Bescheid

über die Änderung der
allgemeinen bauaufsichtlichen Zulassung
vom 16. Dezember 2008

Z-19.14-1036

**Brandschutzverglasung "VSGI 03 - G30"
der Feuerwiderstandsklasse G 30 nach DIN 4102-13**

Anlage 1a

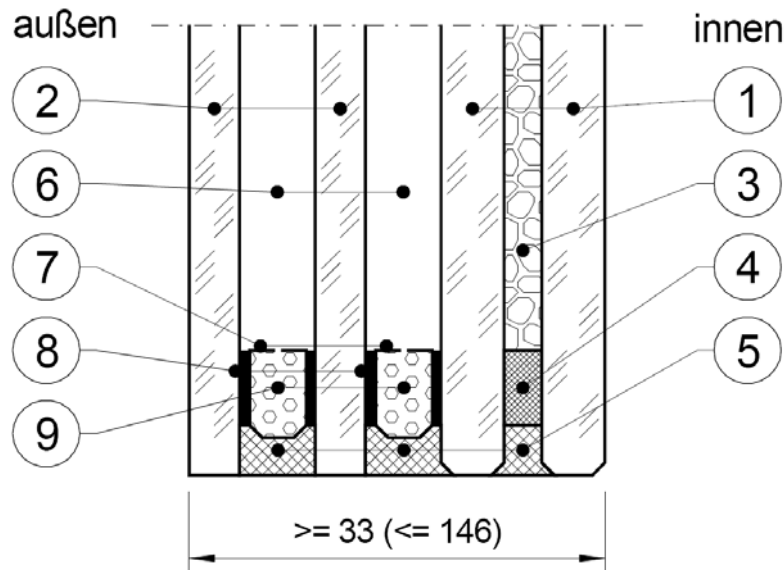
Die Anlage 17 der allgemeinen bauaufsichtlichen Zulassung wird durch die Anlage 1a dieses Bescheids ersetzt.

Isolierglasscheibe "CONTRAFLAM Lite 30 IGU"
Aufbauvariante: "Climatop"

- 1) ESG oder ESG-H, $\geq 5,0 \pm 0,2$ mm dick, mit oder ohne Oberflächenveredelung, Einfärbung, Schichten oder ESG aus Ornamentglas, $\geq 6,0 \pm 0,5$ mm dick, der Typen SGG SR SILVIT, SGG SR ARENA C, SGG MASTER-POINT, SGG MASTER-LIGNE, SGG MASTER-CARRE, SGG MASTER-RAY, SGG MASTER-LENS, oder VSG, $\geq 8,0 \pm 0,2$ mm, mit oder ohne Ornament, Oberflächenveredelung, Einfärbung, Schichten

- 2) Floatglas, ESG, ESG-H, VSG, VG* oder Ornamentglas, $\geq 4 \pm 0,2$ mm, mit oder ohne Oberflächenveredelung, Einfärbung, Schichten
- 3) Alkali-Silikat, 3 mm dick (Zusammensetzung und Toleranzen beim DIBt hinterlegt)

- 4) Abstandhalter (Zusammensetzung beim DIBt hinterlegt)
- 5) Versiegelung aus elastischem Polysulfid-Dichtstoff
- 6) Luft- oder Spezialgasfüllung
- 7) Abstandhalter aus Stahl oder Aluminium ≥ 6 mm

- 8) Primärdichtung aus Polyisobutylen
- 9) Trockenmittel für Luft- oder Spezialgasfüllung (Molsiebe)
